### שימו לב!!

המועד האחרון להגשת המכרז הינו עד ליום 06.05.2026 עד השעה 12:00. ההגשה היא הגשה פיזית במשרדי המרכז. כמפורט במסמכי המכרז.

**מבון לב- בית מדרש**

**קרקע- העמדה**

קובץ:	מס' תכנית: PL-06
תכנון:	שרטוט: יעל ריקי
תאריך:	תאריך: 16.03.26
למען:	למען: ●

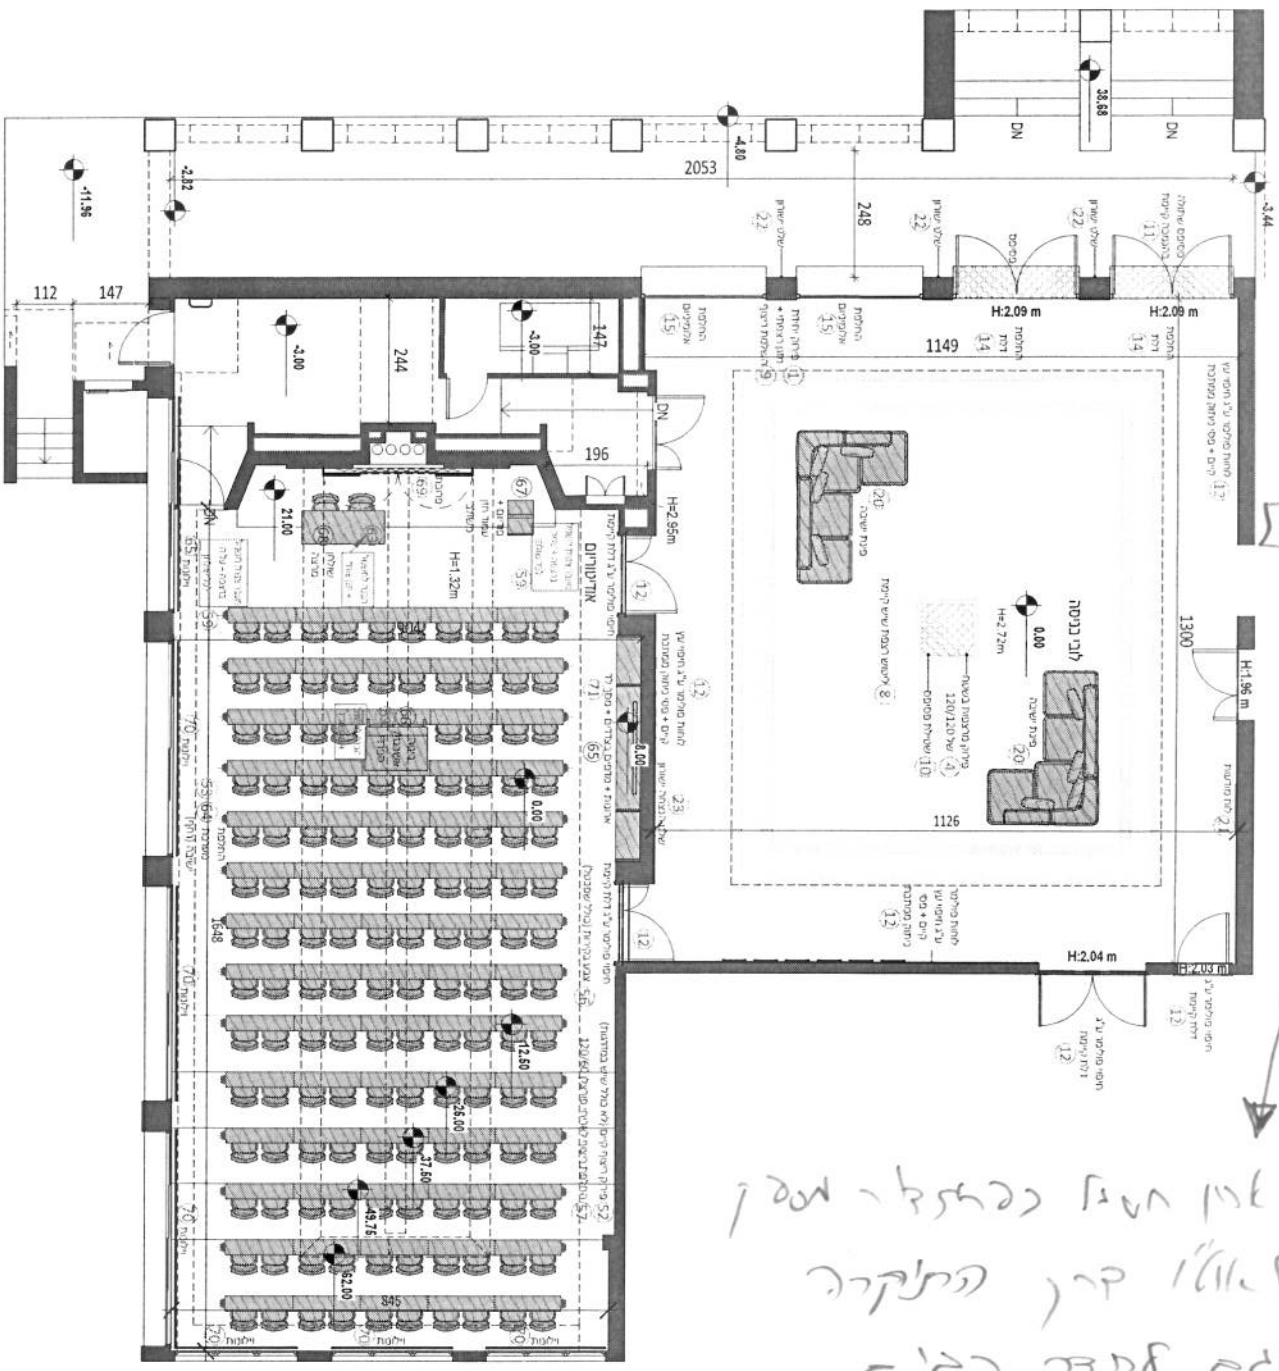
מס' שאלה	הרלוונטי לגביו נשאלת השאלה	מספר הסעיף במסמך הרלוונטי לגביו נשאלת השאלה	השאלה	התשובה
1.			האם אפשר לעלות חומרים וציוד במעלית הקיימת לבית המדרש.	לא ניתן
2.	כתב כמויות מבנה בית המדרש	127,128,129,130, 131 א.	אספקה והתקנה של פס תאורה מגנטי, אנו מבקשים לקבל מס' דגם ומחיר יסוד לפס המגנטי ולגופי תאורה שבתוכו	פס מגנטי צמוד תקרה- 375 ש"ח למ"א לפני מע"מ (כולל האביזרים). לגבי שאר הגופי תאורה- מצויין דגם.
3.	כתב כמויות מבנה בית המדרש	סעיף 132	קופסאות אקרמן, מה הגודל? ומה מחיר היסוד?	קופסאות אקרמן- ל-4 שקעים
4.	כתב כמויות מבנה בית המדרש	סעיף 133	האם אפשר לקבל תוכנית חשמל שבה מצוין תוואי צנרות החשמל, סוג הכבל ולאן קווי הזנה אלה מתחברים, והיכן הלוח, וכמה קווים לכל קופסא.	אין כרגע יועץ חשמל בפרויקט. מסומן בתכנית נקי קצה. השרטוט מצורף.
5.	כתב כמויות חדר ר"מים	סעיף 37	צבע קירות כמה מ"ר?	לפי תוכנית
